ÉRTÉKELÉS ÉS ZÁRÓJELENTÉS

**BUDAPEST XV. RÁKOSPALOTA
LIVA MALOM ÉS KÖRNYEZETÉNEK
FEJLESZTÉSI LEHETŐSÉGEI**

építészeti ötletpályázat

2015. november

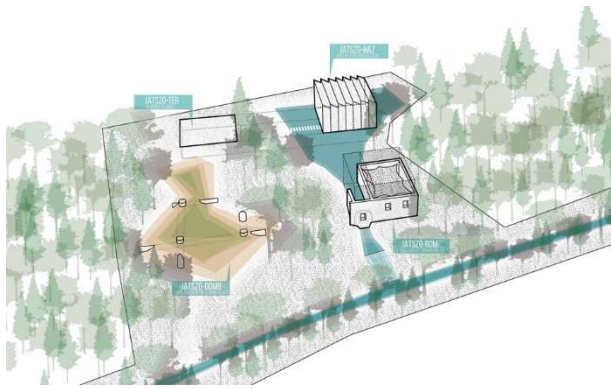
SG. A terv alapvetően a patak menti bicikliútra épülő „teresedésben” kialakuló játszótérre hangolt. A terület közösségi célú használat gondolata jó irány lehet, de ennek kifejtése már nem sikeres.

A malom romjába telepített ugráló vár csak igen szűk korosztály használatára irányul, míg az Organica gazdasági területe fölé telepítendő játszótér a funkciók összeegyeztethetetlensége miatt tévedés. A „bujkáló” domb szintén csak egy szűkebb korosztály használatát teszi lehetővé. A terv nem számol a „régii településrész” való kapcsolattal, a telek belső közlekedési rendszerét nagyvonalúan rábízná a használókra. Itt azonban, az összetett funkciók miatt ez nem elfogadható.

A tóba keresztbe álló, terepszínt alá helyezett műszaki igényeket kiszolgáló tömeg a természetes vízáramlást erősen megnehezíti.

Összességében a négy játszótér malom alapterületi nagyságának ismétléses telepítése nem kellően kiforrott, bár az üvegház tömege tetszetős.

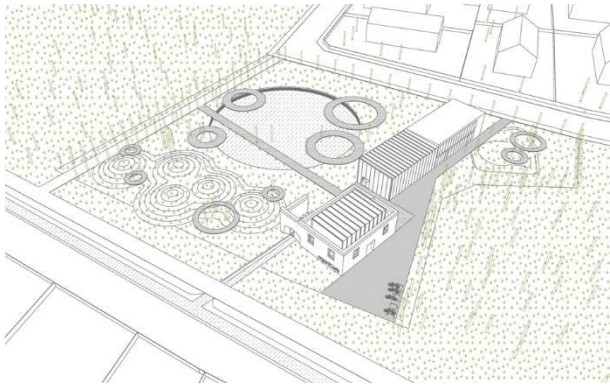
Az épületekről: a szennyvíztisztító össze lett kapcsolva a malomépülettel és a szennyvíztisztítóból kijövő víz keresztül megy a rekonstruált malomkeréken is, így azt mozgatva emlékeztet a múltra. Magát az épületet nem változtatták meg sem formailag, sem tömegileg. Műemlék jellege miatt nem változtatták meg / részletes magyarázat megadása nincs /.

Az épületek egységes üvegfelületeket kapnak és ezzel is jelezni kívánták az egész létesítmény összefüggő egységét.

Valamennyi bemutatott létesítmény megjelenését lehetett volna részletesebben ábrázolni, hogy a tervezett jó gondolat többértéűen kerüljön bemutatásra. A két terv, 3. és 4. számú, együtt vizsgálendő a beruházó részéről. A 3. számú tágasságát össze lehet mérni a 4. számú terv szerényebb elképzelésével, a jövőbeni továbblépés céljából.
